改善箇所説明図

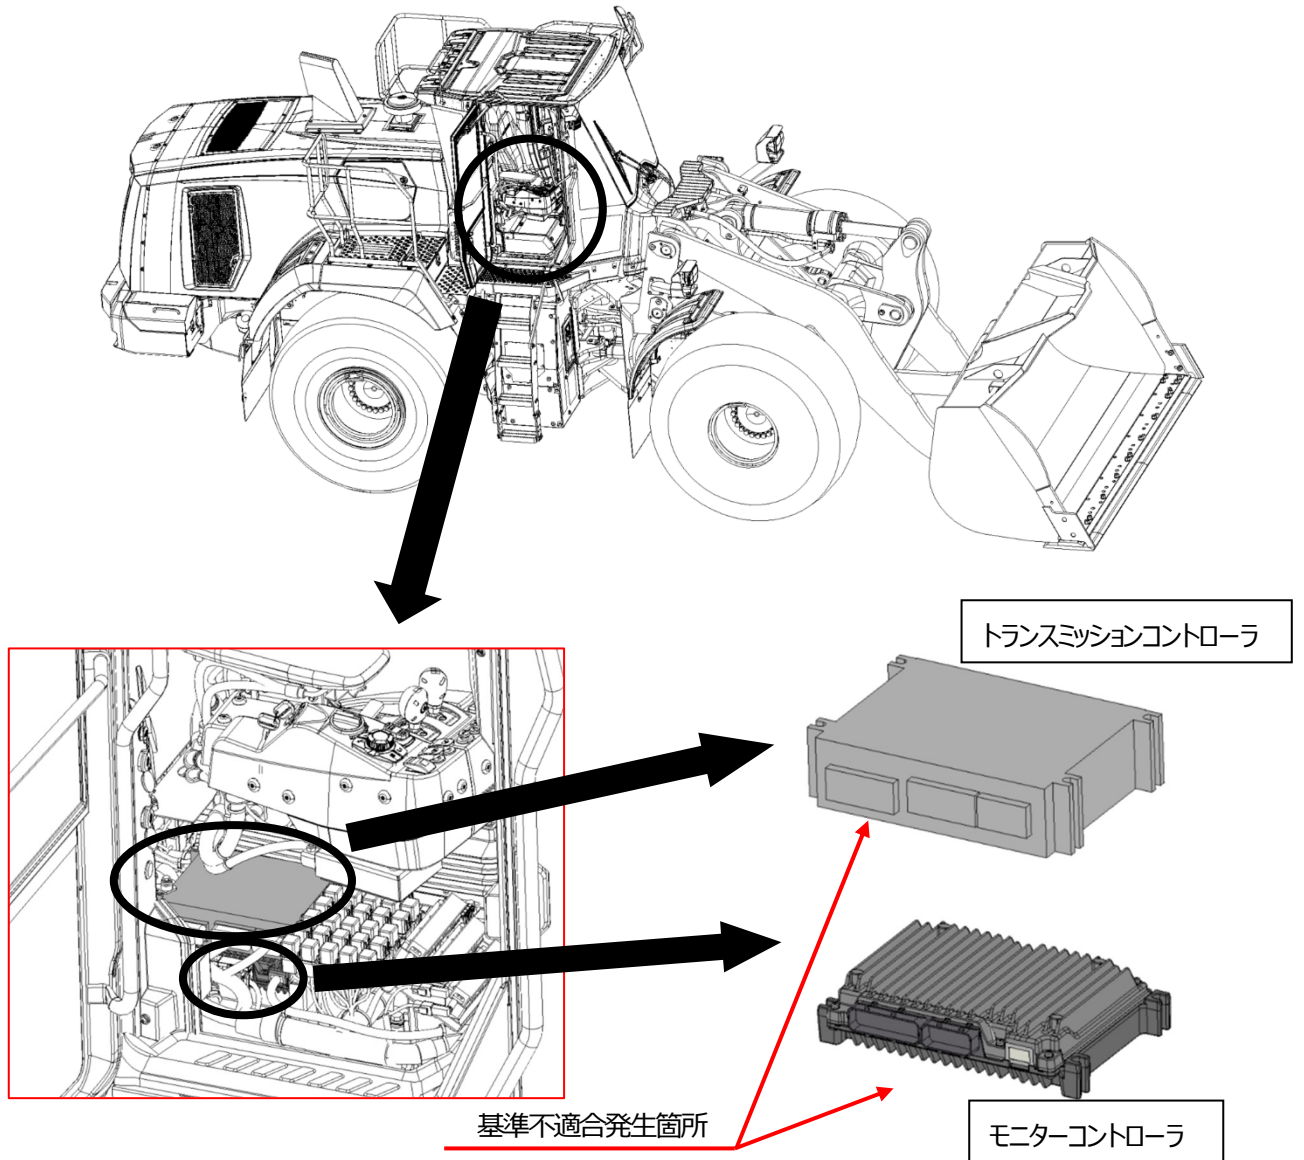
ショベルローダの静油圧変速機の HST バルブの制御プログラムにおいて、設計検討が不十分なため、指令よりも低い圧力で油圧が開放し、車速に応じた変速制御ができなくなることがある。
そのため、変速に失敗して加速した場合、HST モータポンプの回転数計測センサが異常を感知してエラーを発報し、変速段がニュートラルとなり、車両が停止するおそれがある。

改善措置の内容： 全車両、トランスミッションコントローラとモニターコントローラを対策プログラムに書き換える。

識別： キャブ内のヒューズボックスカバーの裏面に橙色のペイントを塗布する。
